**BESLUIT VAN HET COLLEGE VAN DIJKGRAAF EN
HOOGHEEMRADEN**

in mandaat genomen door de secretaris-directeur
onderwerp: Projectplan wijziging van het projectplan 'Aanpassing
watersysteem Klein Huis te Velde te Maasland in de gemeente Midden-
Delfland

Kenmerk Delfland: 2338440

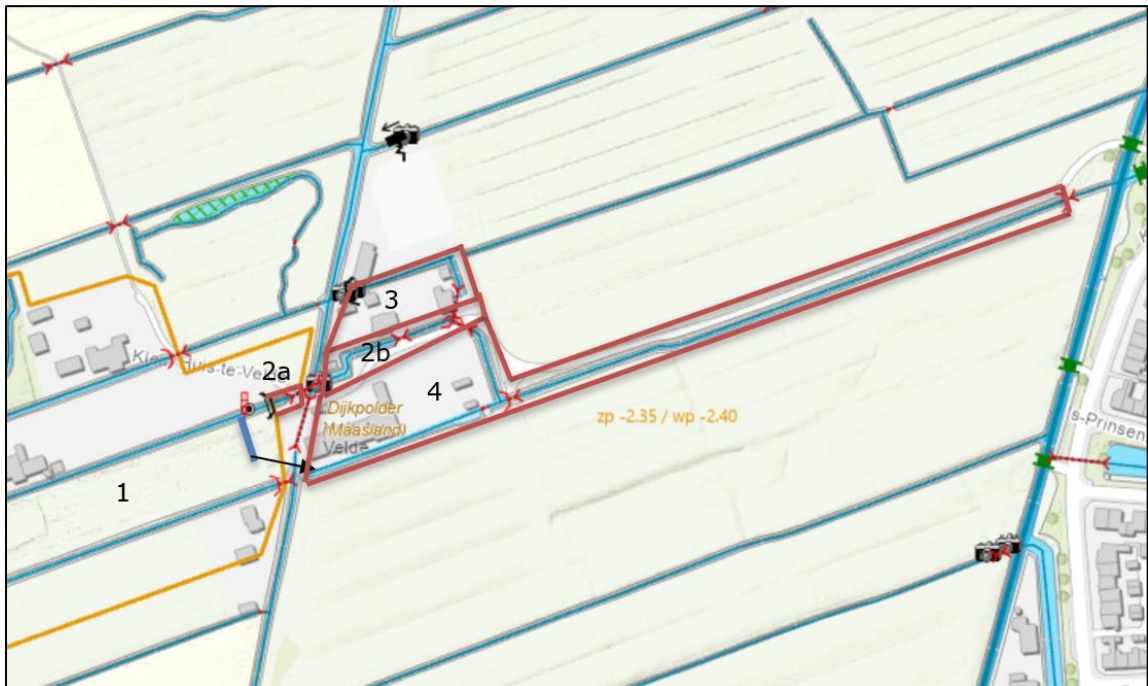
1. De volgende tekst op pagina 6 vervalt:
Watergang opwaarderen naar primair water (maatregel 1) De watergang die vanaf het aanvoergemaal richting de stuw van Klein Huis te Velde loopt is nu secundair. Hierdoor ontstaan problemen met de aanvoer doordat de sloot meerdere onderhoudsplichtigen heeft. Er is intern afgestemd hoe om te gaan met de nieuwe situatie dat de watergang gevoed wordt door een gemaal. Uit deze afstemming is gekomen dat de watergang een primaire status krijgt. Hierdoor komt de onderhoudsplicht bij Delfland te liggen, waarmee de aanvoer beter kan worden gewaarborgd. De watergang behoudt de huidige leggermaten (zie bijlage 7), omdat er vanwege kabels en leidingen naast de watergang geen ruimte is voor verbreding of verdieping. In het project wordt de watergang gebaggerd naar de juiste leggerdiepte van 0,30 m. Dit betekent wel dat het onderhoudsregime van de watergang goed gemonitord moet worden. Indien nodig moet de onderhoudsfrequentie worden aangepast om een goede doorstroom te behouden.

Figuur 1: Nieuwe indeling peilvakken rondom Klein Huis te Velde

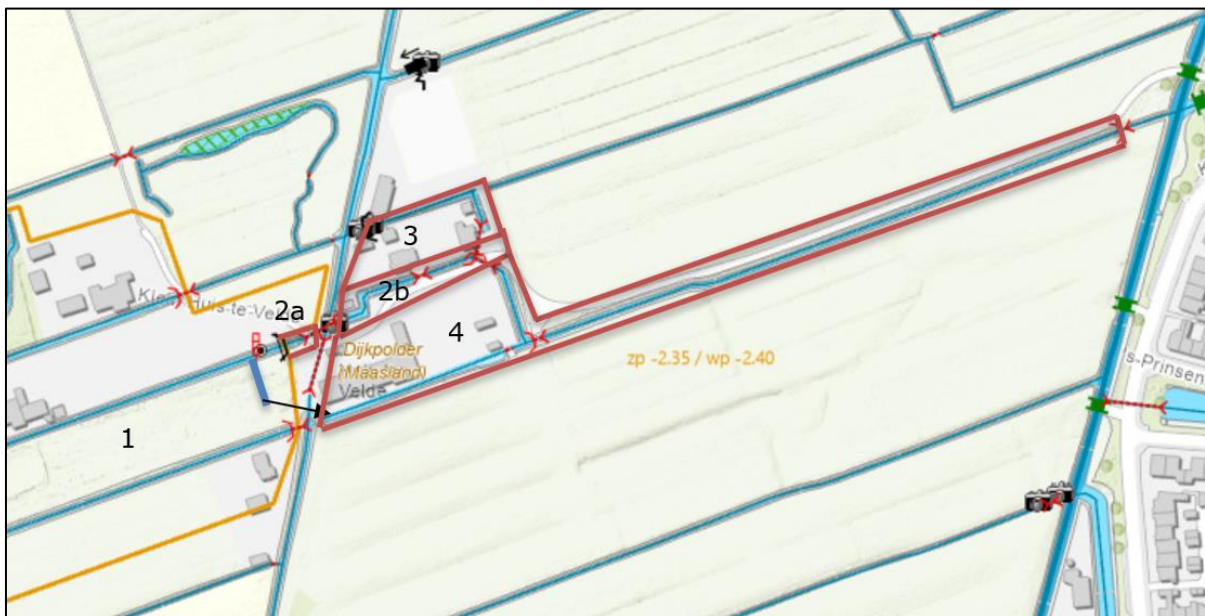
Waarbij een verduidelijkend figuur wordt toegevoegd met de peilgebieden.

Een deel van de bezwaren zijn gericht op de waterpeilen die in het projectplan zijn aangehouden. Een van de bezwaren was dat er in het planvormingstraject een ander peil is voorgesteld in een van de peilgebieden dan in het projectplan is opgenomen. Daarnaast is er onduidelijkheid waar het peil uit het projectplan op is vastgesteld. Er is een intern advies gevraagd om de waterpeilen in de verschillende peilgebieden vast te stellen op basis van historische peilmetingen. Hierbij is ook gekeken naar de impact op de bebouwing en de drooglegging.

In het projectplan was uitgegaan van een peil van -1,70m NAP in de peilgebieden rond Klein Huis te Velde 1, 2, 3 en 3a. Door maatregel 6 worden de peilgebieden van Klein Huis te Velde 1 en 2 gescheiden van het peilgebied van Klein Huis te Velde 3 en 3a.

Na het advies worden de peilen als volgt vastgesteld:

- Peilgebied 1: Wijzigt niet ten opzichte van het projectplan. Het peil blijft -1,65m NAP.
- Peilgebied 2a en 2b: In de planvormingsfase bleek een peil van -1,80m NAP afgesproken. Na het analyseren van de historie van het waterpeil valt -1,80m NAP binnen de marge.
- Peilgebied 3: Wijzigt niet ten opzichte van het projectplan. Het peil blijft -2,05m NAP
- Peilgebied 4: Na het analyseren van de historie van het waterpeil sluit een peil van -1,75m NAP het beste aan bij de feitelijke situatie.
